Kontrola volného bytu v1.1

Projekt	Brno-Střed_SANDBOX
Č. projektu	001
Budova	Tučkova 32
Výkres	Tuckova_32_6_NP (Verze 1)
Pracovní balíček	Kontrola volného bytu - Sláma
Hold point	Finální kontrola

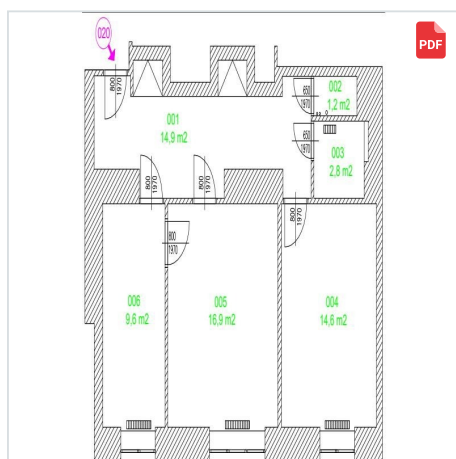
původní dveře k výměně

Při výměně dveří za nové je nutné zvážit standard dveří. Zda byly v minulosti v domě již nějaké dveře vyměněny a zda tak byl nastaven nový standard pro dům, nebo jej bude nutné stanovit. Vždy však požadujeme zvukovou neprůzvučnost (min. 32 dB), požární odolnost min.EI30min., bezpečnostní kování s překrytím vložky třída 4, kukátko, štítek na jméno, nastavitelné panty (pro budoucí seřizování dveří). Kování koule/klika s v kovovém nerezovém provedení (brošená nerez).

U nových dveří požadujeme zvukovou neprůzvučnost (min. 32 dB), požární odolnost min.EI30min., bezpečnostní kování s překrytím vložky třída 4, kukátko, štítek na jméno, nastavitelné panty (pro budoucí seřizování dveří). Kování koule/klika s v kovovém nerezovém provedení (brošená nerez).

vyměnit za nové.

ocelová protipožární zárubeň s drážkou na těsnění.

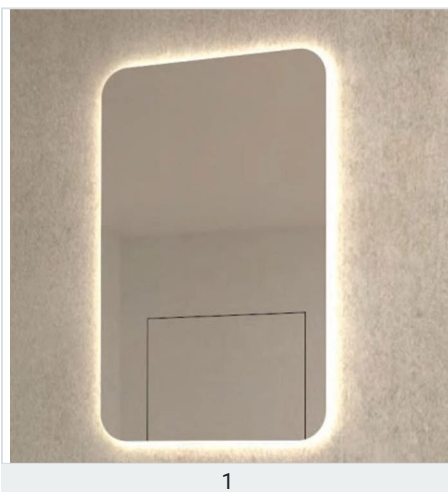
Odvětrání bude zajištěno nuceně pomocí ventilátoru s doběhem.

Zhotovitel nechá na své náklady vypracovat zpracování vizualizace návrhu nového dispozičního uspořádání koupelny s ohledem na umístění všech zařizovacích předmětů, a to včetně kladečského plánu obkladů a dlažeb. Dispozice musí být před zahájením realizace schválena TDS.

900/900 viz plánek nového stavu. Zrcadlo s LED podsvícením viz vzor.

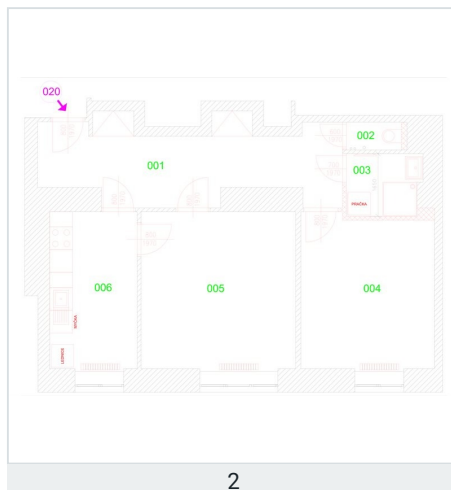
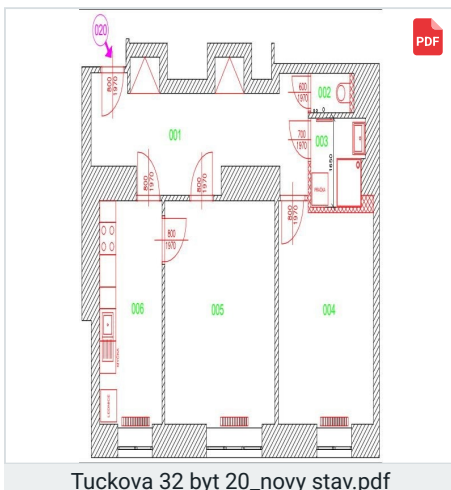
Požadovaný stav dispozice:	Nutná úprava dispozice, za tímto účelem bude zpracován zjednodušený zákres.
Změnil uživatel Radim Sláma, OISBD_Brno-střed, 2. úno 2026, 14:40

Při úpravě dispozice zhotovitel stavby zajistí na své náklady statické posouzení bouraných konstrukcí, které bude obsahovat popis postupu bourání a zajištění stávajících konstrukcí. Dále pak statický návrh případných souvisejících úprav. V případě, že by případné statické úpravy nového stavu překročily v rámci veřejné zakázky zadávané metodou Design and build 50tis. Kč bez DPH, budou tyto náklady (nad 50tis. bez DPH) považovány za vícepráce, které bude dodatečně hradit objednatel nad rámec ceny stanovené v rámci veřejné zakázky. Vícepráce budou před jejich provedením nejprve odsouhlaseny objednatelem (zhotovitel za tímto účelem předloží statický návrh a položkový rozpočet na navržené práce).

Doplňující informace v případě, že dochází ke změně dispozice bytu.
Viz plánek nového stavu.
Změnil uživatel Radim Sláma, OISBD_Brno-střed, 3. úno 2026, 10:31
